**POLDER I** OBERER WÖHRD  
 Donaueinsel Oberer Wöhrd gesamt  
 VON DER BEURTEILUNGSKOMMISSION FÜR DIE PLANUNG EMPFOHLEN

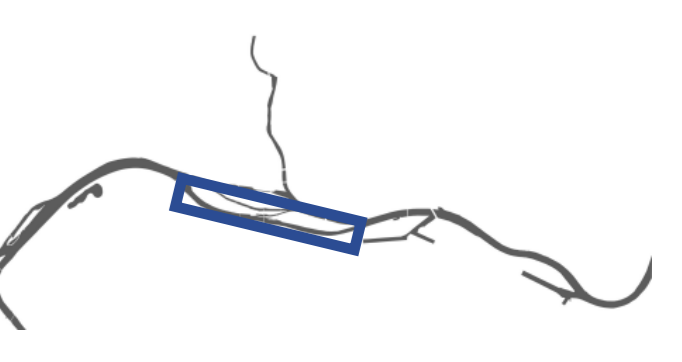
**POLDER G** STADTAMHOF  
 Inselbereich Stadthof gesamt  
 VON DER BEURTEILUNGSKOMMISSION FÜR DIE PLANUNG NICHT EMPFOHLEN

**POLDER H** UNTERER WÖHRD  
 Donaueinsel Unterer Wöhrd gesamt  
 VON DER BEURTEILUNGSKOMMISSION FÜR DIE PLANUNG NICHT EMPFOHLEN

**POLDER O** ALTSTADT WEST  
 Donau Südufer  
 VON DER BEURTEILUNGSKOMMISSION FÜR DIE PLANUNG EMPFOHLEN

**POLDER P** ALTSTADT MITTE  
 Donau Südufer  
 VON DER BEURTEILUNGSKOMMISSION FÜR DIE PLANUNG EMPFOHLEN

**POLDER Q** OSTENVORSTADT/HAFEN  
 Donau Südufer  
 VON DER BEURTEILUNGSKOMMISSION FÜR DIE PLANUNG NICHT EMPFOHLEN
